ŽELEZNICE SLOVENSKEJ REPUBLIKY

GENERÁLNE RIADITEĽSTVO,
ODBOR NADLIMITNÝCH ZÁKAZIEK A KONCESÍ
Klemensova 8, 813 61 Bratislava 1

V e c : Vysvetlenie informácií potrebných na vypracovanie ponuky 8 – oprava súťažných podkladov a oznámenie o predĺžení lehoty na predkladanie ponúk a otváranie ponúk

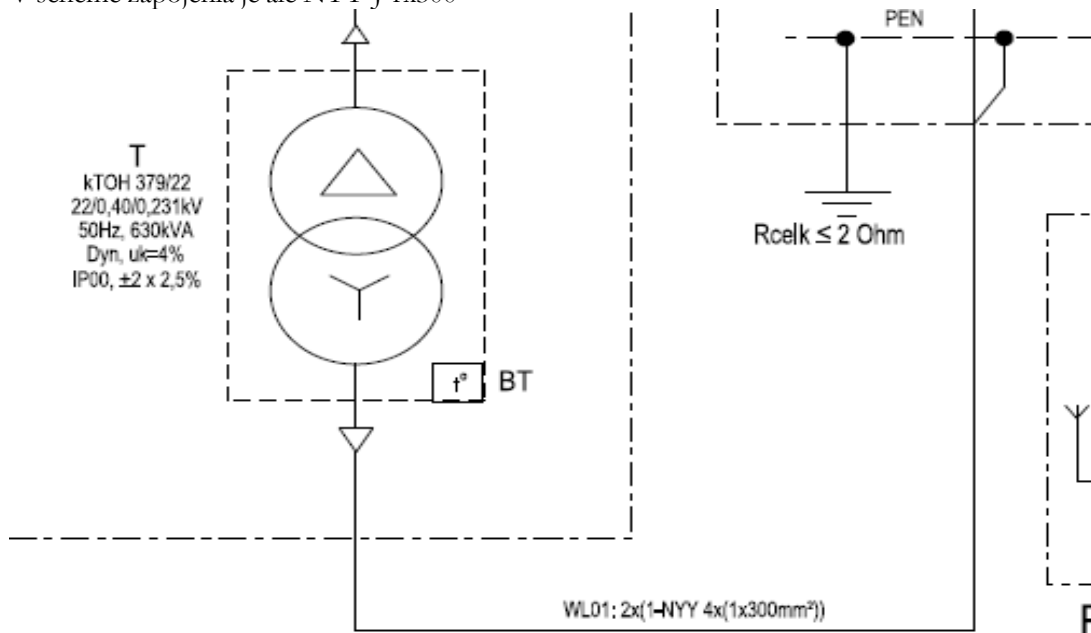
13.2. Vo výkaze výmer je položka

87	K	210812014.		Vodič medený silový uložený voľne NYY 0,6/1 kV 1x240	m	80,000
88	M	3411100139		Vodič medený NYY-J 1x240 mm ² RM	m	80,000

V schéme zapojenia je ale NYY-J 1x300

Ktorá dimenzia kábla je platná? A pokiaľ zo schémy zapojenia, bude upravený vv?

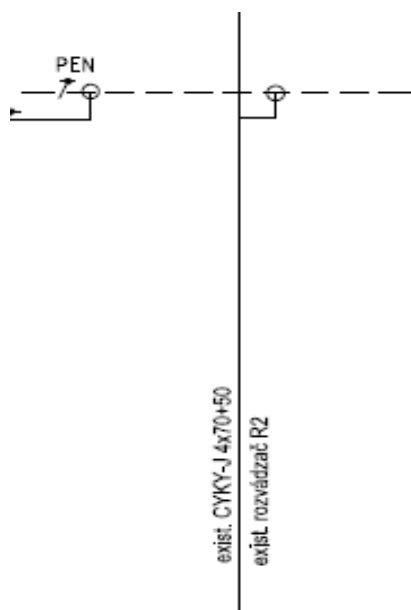
22.6. Vo výkaze výmer je položka

93	K	210902136.S		Kábel hliníkový silový uložený v rúrke 1-AYKY 0,6/1 kV 3x95+70	m	30,000
94	M	341110030800.SP		Kábel hliníkový 1-AYKY 3x70+50 mm ²	m	30,000

Kábel AYKY v PD nie je. V PD je kábel CYKY 4x70+50, ale ten je označený síce ako jestvujúci (schéma zapojenia RE2-VB).

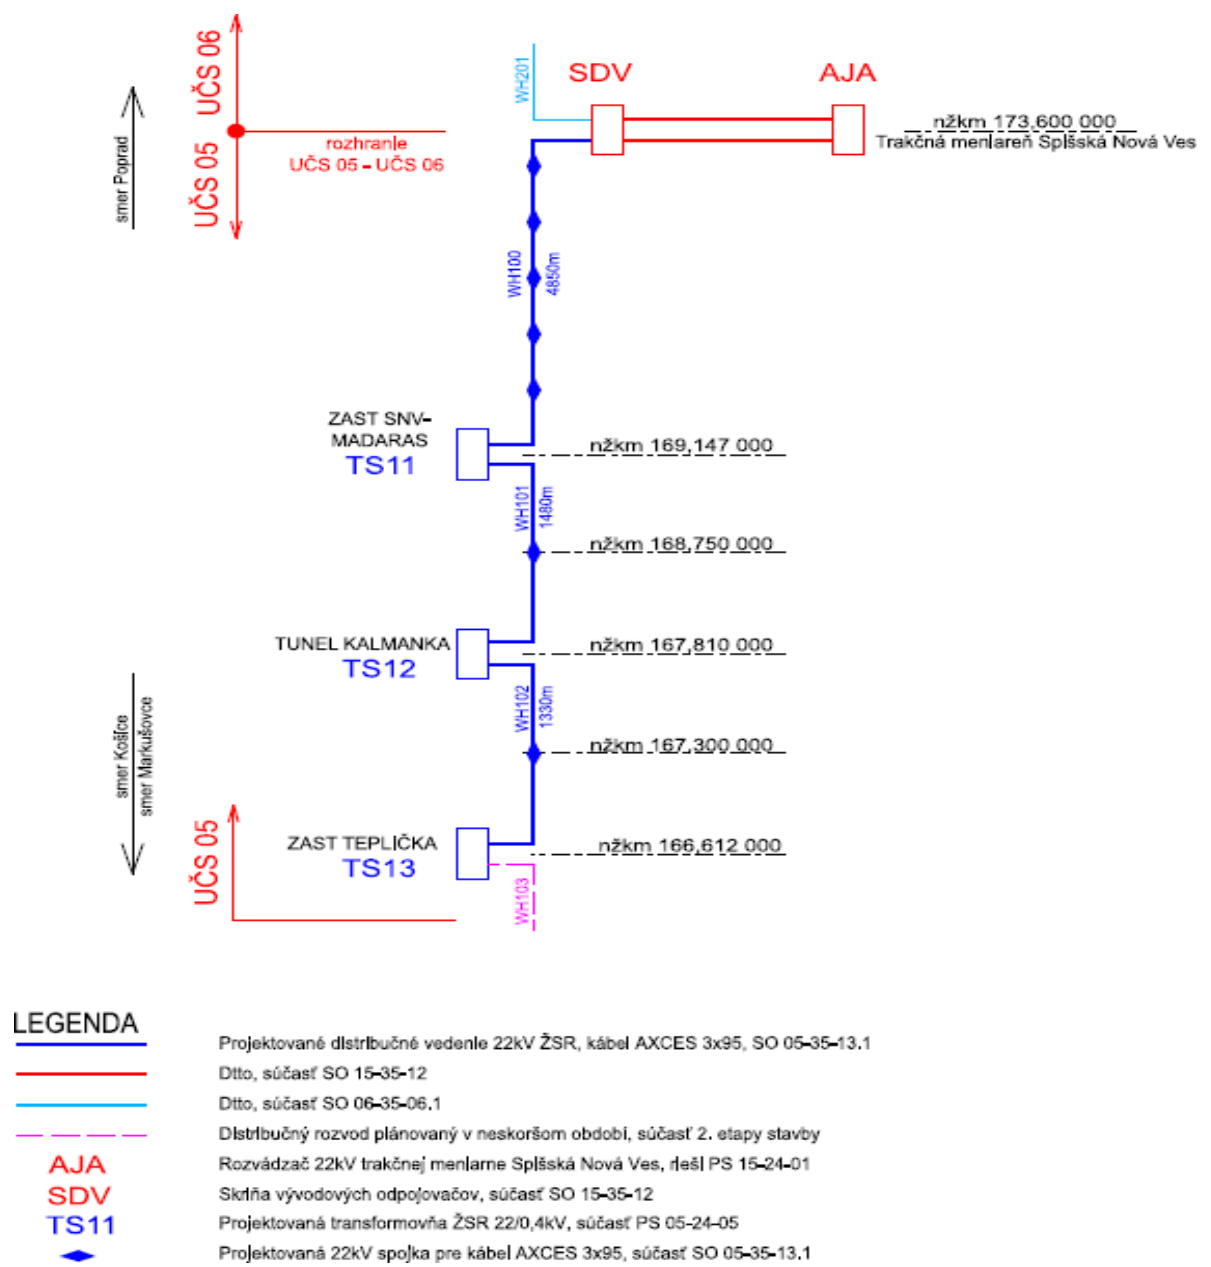
20	K	210190523.S	Montáž rozvádzača VN - vonkajšie vyhotovenie za 1 pole do váhy 1000 kg	ks	1,000
----	---	-------------	--	----	-------

21	M	3456100197	00_p	Vonkajší VN rozvádzač kompaktný vzduchom izolovaný rozvádzač 2-pólový (pole prívodu s odpínačom a uzemňovačom a pole vývodu s odpínačom a uzemňovačom, vrátane obmedzovačou prepätia na každý vývod a prívod), osadený v betónovom kiosku.	ks	1,000
----	---	------------	------	--	----	-------

O aký rozvádzač sa jedná? V podkladoch sú len rozvádzače a skrine, ktoré sú predmetom iných objektov.

Je táto položka predmetom dodávky tohto objektu? Pokiaľ áno, tak je potrebné upresniť (doplniť schémy, umiestnenie ...)

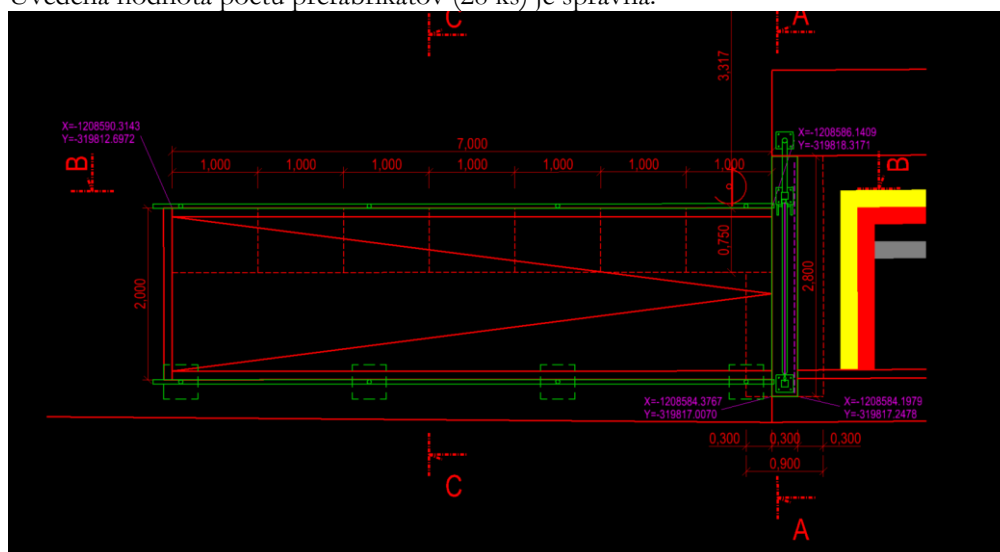
49	K	93612112.SP	Osadenie betónových dielcov, hmotnosti jednotlivo do 0,5 t - rampové prefabrikáty	ks	28,000
50	M	59219010011.SP	R1-R7 nástupištný prefabrikát	ks	28,000

Vo výkrese č. 5.2 sú navrhnuté 4 prístupové rampy, každá rampa sa skladá zo 14 ks prefabrikátov, celkovo je teda potrebných 56 ks rampových prefabrikátov.

Žiadame o vysvetlenie nezrovnalostí v počte rampových prefabrikátov medzi výkazom výmer a projektom, resp. o zosúladenie výkazu výmer s projektom.
